CONSIDERACIONES Y SUGERENCIAS SOBRE EL PROYECTO “PROTECCIÓN DEL DOMINIO PÚBLICO HIDRÁULICO Y CONTROL DE EROSIONES EN EL ARROYO PORZUNA EN SU TRAMO DE MÁXIMA PENDIENTE HASTA SU LLEGADA A LA VEGA DE GELVES”

Figura 1: Series de Vegetación edafohigrófila de Andalucía. Fuente: (Valle, F. 2005)

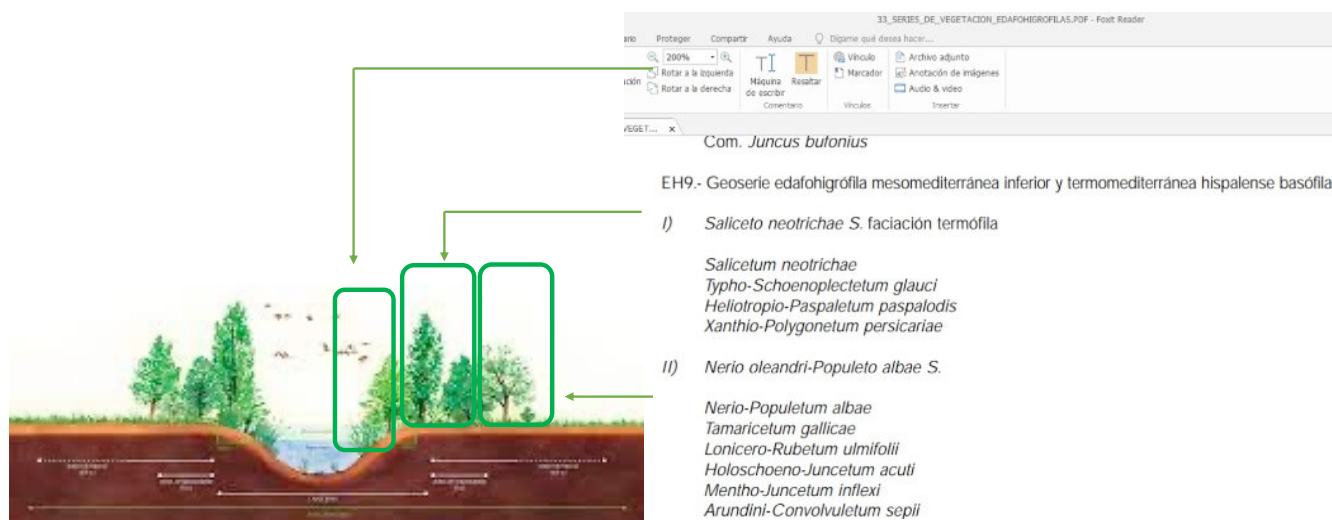
Si bien el proyecto recoge la vegetación potencial propia del área del estudio, serie termomediterránea, bética, algarviense y mauritánica, seca-subhúmeda, basófila de la encina (*Quercus rotundifolia*): *Smilaco mauritanicae-Querceto rotundifoliae* S.Faciación típica, ignora la vegetación potencial de ribera, es decir, las series edafohigrófilas. En concreto la del río Porzuna se corresponde con la denominada "Geoserie edafohigrófila mesomediterránea inferior y termomediterránea hispalense basófila" (Modelos de Restauración Forestal: datos botánicos aplicados a la gestión del medio ambiente andaluz, disponible en <https://www.juntadeandalucia.es/servicios/publicaciones/detalle/45731.html>). La geoserie se presenta en varias bandas longitudinales, todavía hoy visibles en algunos de los tramos del arroyo Porzuna. Una serie más húmeda tipo I *Saliceto neotrichae*, con sauces y eneas como elementos más conocidos, más cercana a la lámina de agua; le seguiría ligeramente más alejada del freático la tipo II *Nerio oleandri-Populeto albae* S., con álamos blancos, adelfas, tarajes, madreselvas, zarzamoras, mentastro, correhuelas, entre sus elementos más conocidos; y, por último, una 3ª banda de vegetación más alejada del freático, *Aro italici-Ulmeto minoris* S., con elementos conocidos como olmos, calas, zarzamoras y madreselvas (ver figura 1.)

Figura 2: en azul las zonas que se proponen para su ampliación.

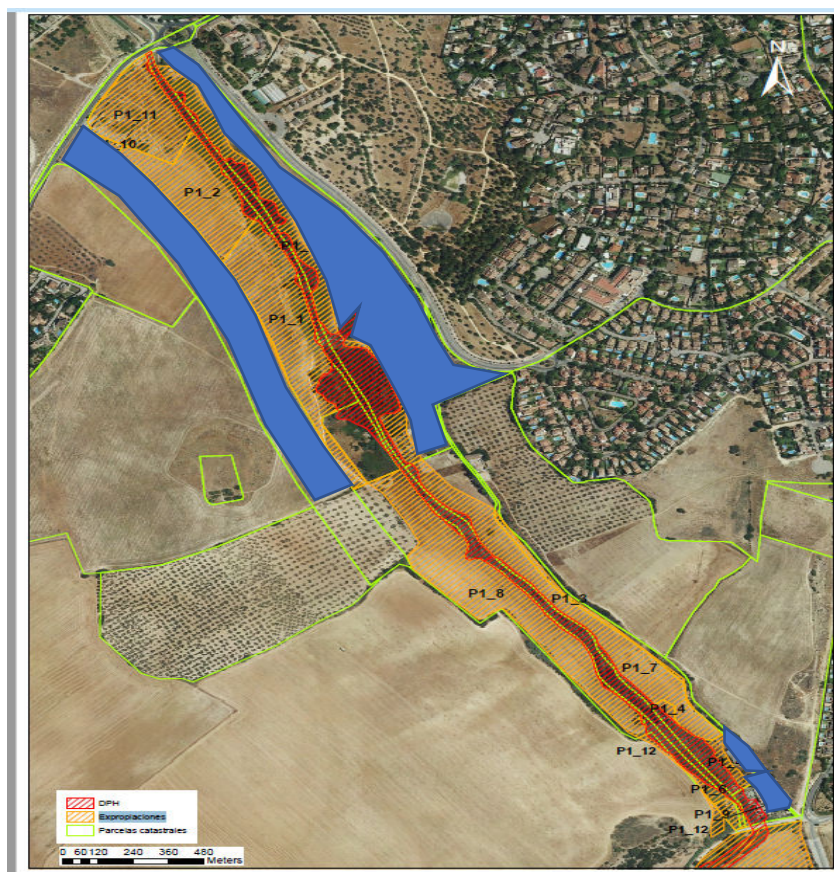
- Merecería la pena que en su tramo superior el proyecto se ampliara tanto en la margen derecha como en la izquierda (marcadas en azul, en la parte de arriba de la figura 2). Sobre todo en la margen izquierda, en la que queda un área sin otro uso actual entre el arroyo y el Parque periurbano Porzuna. Estas zonas paralelas exteriores podrían dedicarse como pastizales y prados que, llegados los meses de mayo o junio, dependiendo del año, se desbrozaran para controlar así el riesgo de incendio en el interior de las zonas sobre las que actuará el proyecto en su tramo de mayor pendiente. Conviene recordar en este sentido que el incendio de 2021 se produjo, no en la vegetación de ribera sino en la zonas agrícolas colindantes sin cosechar, lo que provocó la extensión de las llamas. Incluso las zonas de bosque en galería más denso y longevo de álamos blancos, sirvieron de cortafuegos natural impidiendo que este se extendiera más allá hacia Simón Verde.

- Las edificaciones existentes en la parte marcada en azul, abajo, deberían expropiarse también (sobre todo la nave-almacén, sin uso) por la incompatibilidad de su presencia en la nueva situación, al generar un estrechamiento de la futura zona verde en ese punto.
